19. Flächennutzungsplanänderung der Stadt Dinkelsbühl „Solarpark Veitswend“ Frühzeitige Öffentlichkeits- und Behördenbeteiligung - Abwägung

Behandlung der Stellungnahmen im Rahmen der frühzeitigen Beteiligung der Behörden und sonstigen Träger öffentlicher Belange gemäß § 4 Abs. 1 BauGB, der Nachbargemeinden gemäß § 2 Abs. 2 BauGB sowie der frühzeitigen Öffentlichkeitsbeteiligung gemäß § 3 Abs. 1 BauGB

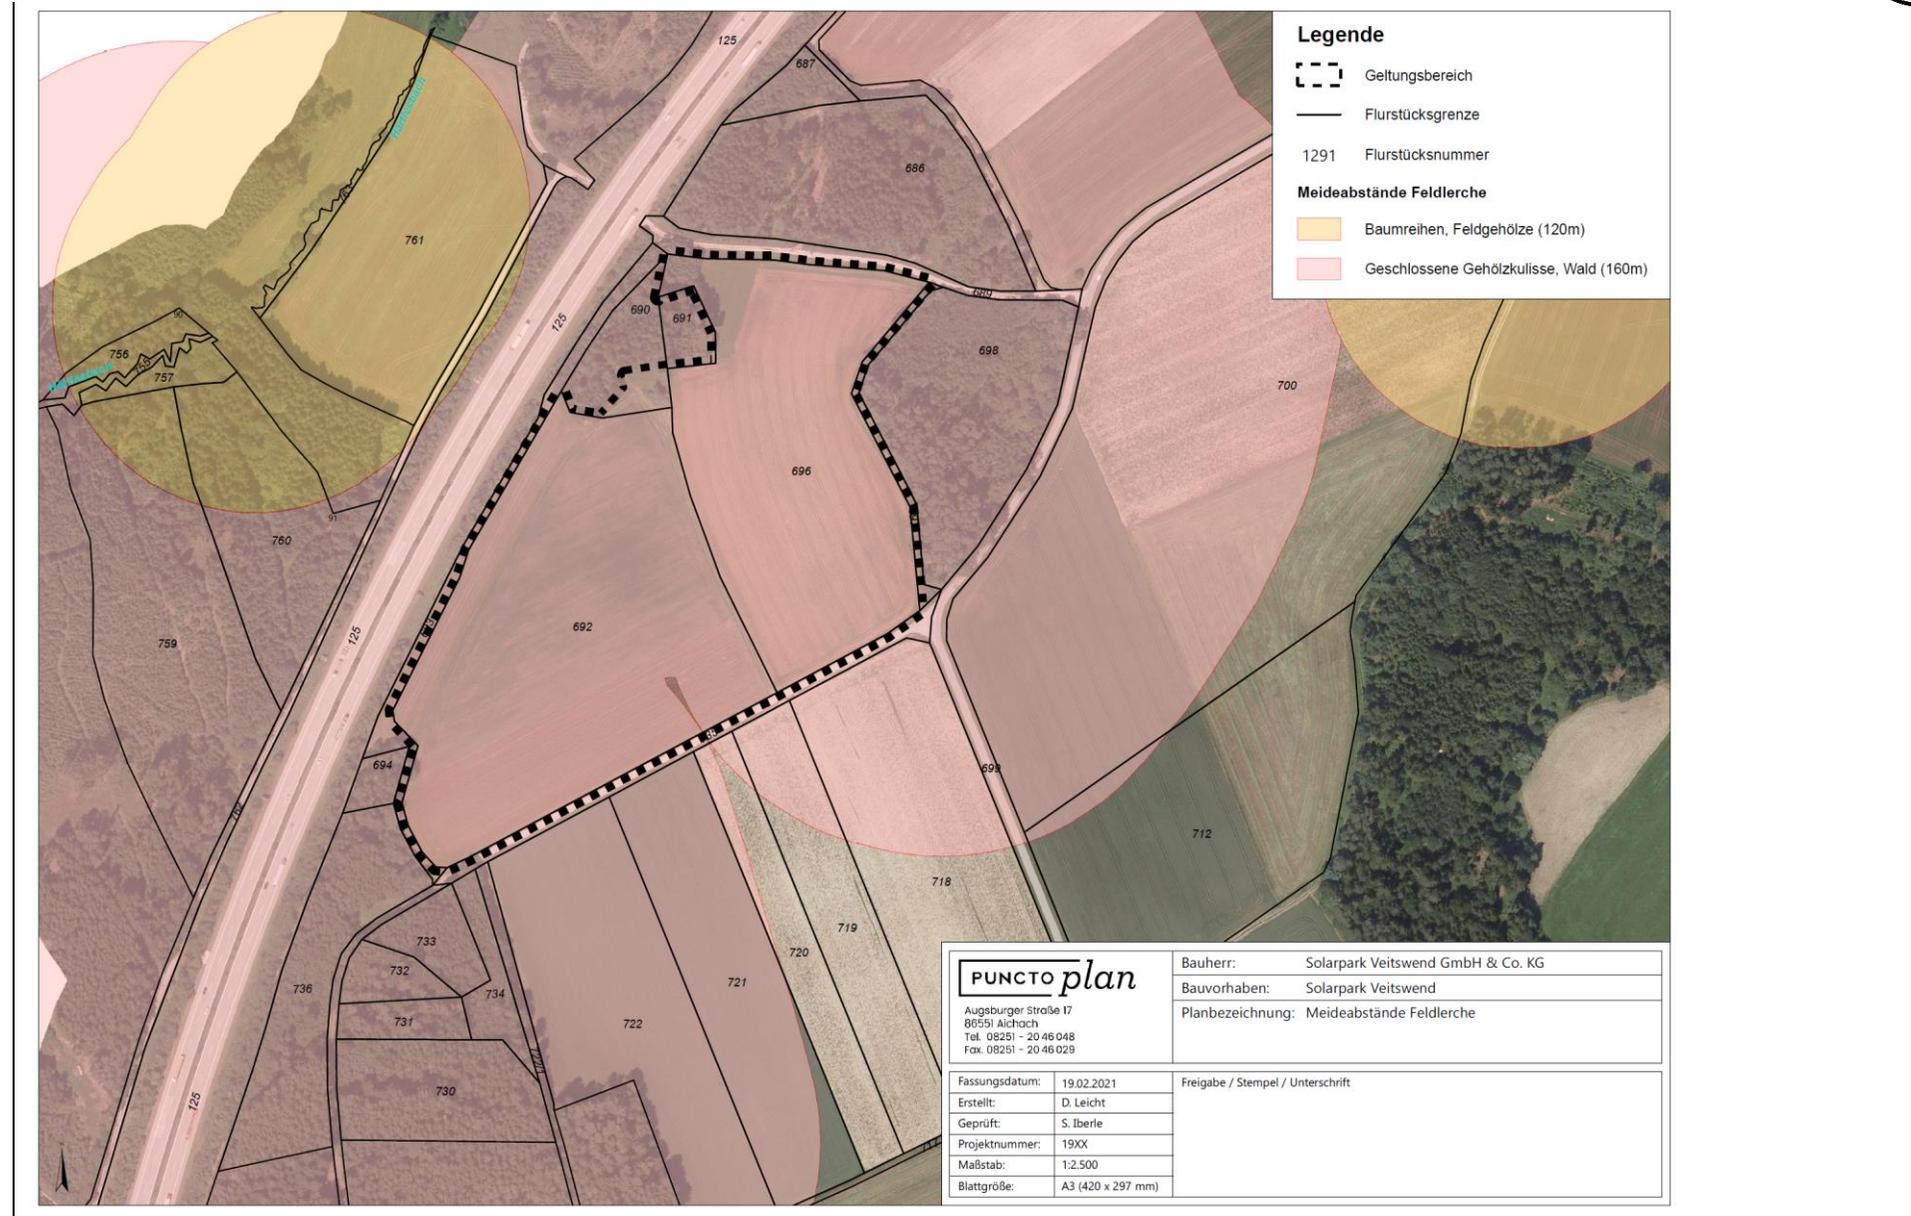
- Auch in Bezug auf das Schutzgut Landschaftsbild bestehen verschiedene Unstimmigkeiten bei der Beurteilung durch den Planer. Zwar ist es richtig, dass der Geltungsbereich aufgrund der umliegenden Gehölzstrukturen und der Autobahn vergleichsweise wenig einsehbar ist, jedoch kann durch die Anlage von Blühstreifen ohne jegliche Höhenentwicklung die verbleibende Landschaftsbildbeeinträchtigung nicht minimiert werden.

Das Plangebiet ist durch die westlich, östlich und nördlich vorhandenen Gehölzstrukturen eingeschlossen und nicht einsehbar. Die Sichtbeziehungen von der in knapp 500m Entfernung liegenden Ortschaft Neustädtlein sind

sowohl durch die Topographie als auch durch die vorhandenen Gehölzstrukturen deutlich eingeschränkt. Die unten stehende Abbildung zeigt zwei Sichtachsen vom Ort Neustädtlein in Richtung der geplanten Anlage. Die Gehölzstrukturen zwischen Solarpark und Ortschaft auf Höhe der Landesgrenze vermindern die Einsehbarkeit deutlich. Darüber hinaus hat die Geländeerhöhung im Bereich zwischen Solarpark und Ortschaft (Flnr. 718-722, Gmkg. Weidelbach) zur Folge, dass der Solarpark nur knapp über die Horizontlinie hinausragen würde. Des Weiteren hat das nach Norden hin abfallende Gelände innerhalb des Plangebiets zur Folge, dass lediglich die erste Modulreihe erkennbar wäre.

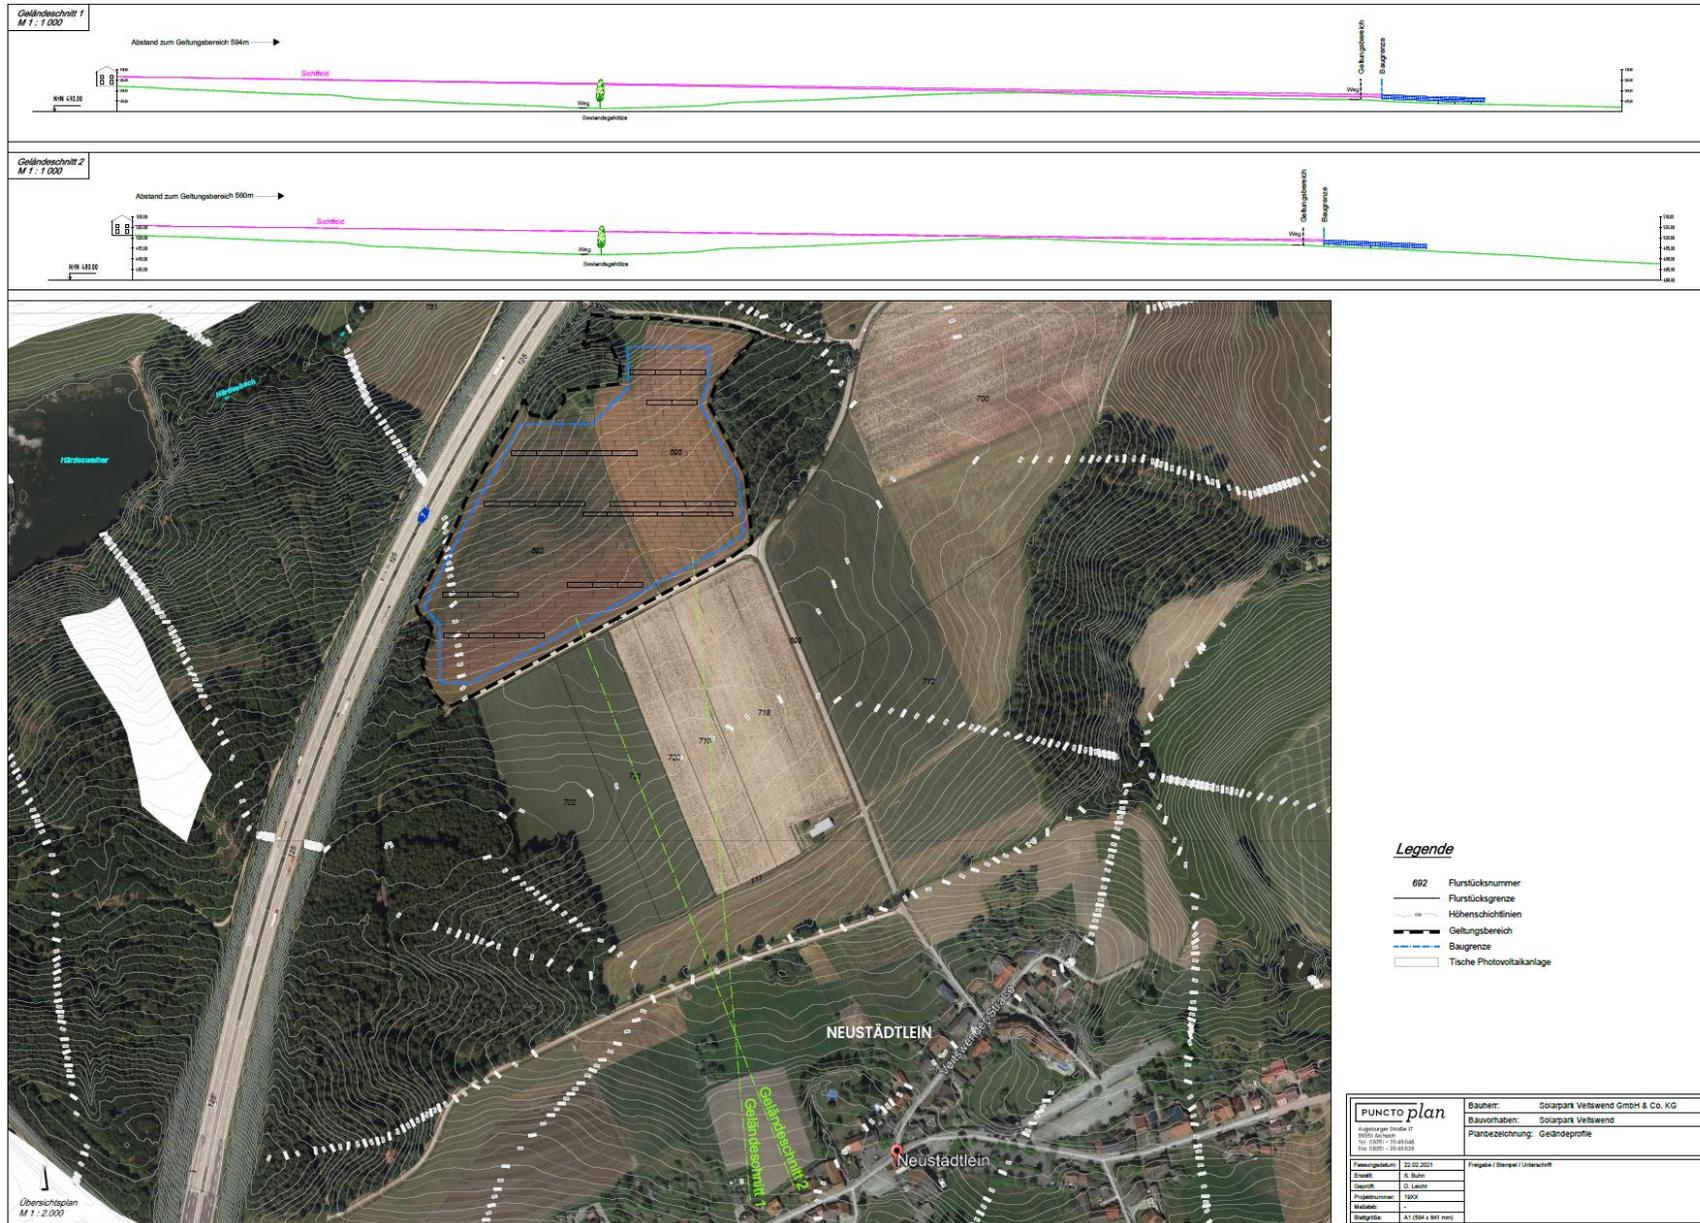
- Das Plangebiet befindet sich jedoch vollumfänglich in einem landschaftlichen Vorbehaltsgebiet der Region 8 (s. RP8, Karte 3 Landschaft und Erholung). [...] Im Plangebiet selbst sind nach hiesigem Kenntnisstand keine Biotope oder andere naturschutzfachliche hochwertige Flächen kartiert. Insofern gilt es insbesondere, die negative Wirkung der geplanten Freiflächen-Photovoltaikanlage auf das Landschaftsbild durch geeignete landschaftspflegerische Maßnahmen (z.B. Flächeneingrünung, Höhenbegrenzung der Module) zu reduzieren. Aufgrund der begrenzenden Autobahn A7 sowie der bestehenden Gehölzstrukturen und der gegebenen Topographie kommen solche Maßnahmen aus hiesiger Sicht insb. im Südosten des Plangebietes in Richtung des nahegelegenen Neustädtlein, in Frage.

Das Plangebiet ist durch die westlich, östlich und nördlich vorhandenen Gehölzstrukturen eingeschlossen und nicht einsehbar. Die Sichtbeziehungen von der in knapp 500m Entfernung liegenden Ortschaft Neustädtlein sind sowohl durch die Topographie als auch durch die vorhandenen Gehölzstrukturen deutlich eingeschränkt. Die unten stehende Abbildung zeigt zwei Sichtachsen vom Ort Neustädtlein in Richtung der geplanten Anlage. Die Gehölzstrukturen zwischen Solarpark und Ortschaft auf Höhe der

Landesgrenze vermindern die Einsehbarkeit deutlich. Darüber hinaus hat die Geländeerhöhung im Bereich zwischen Solarpark und Ortschaft (Flnr. 718- 722, Gmkg. Weidelbach) zur Folge, dass der Solarpark nur knapp über die Horizontlinie hinausragen würde. Des Weiteren hat das nach Norden hin abfallende Gelände innerhalb des Plangebiets zur Folge, dass lediglich die erste Modulreihe erkennbar wäre.
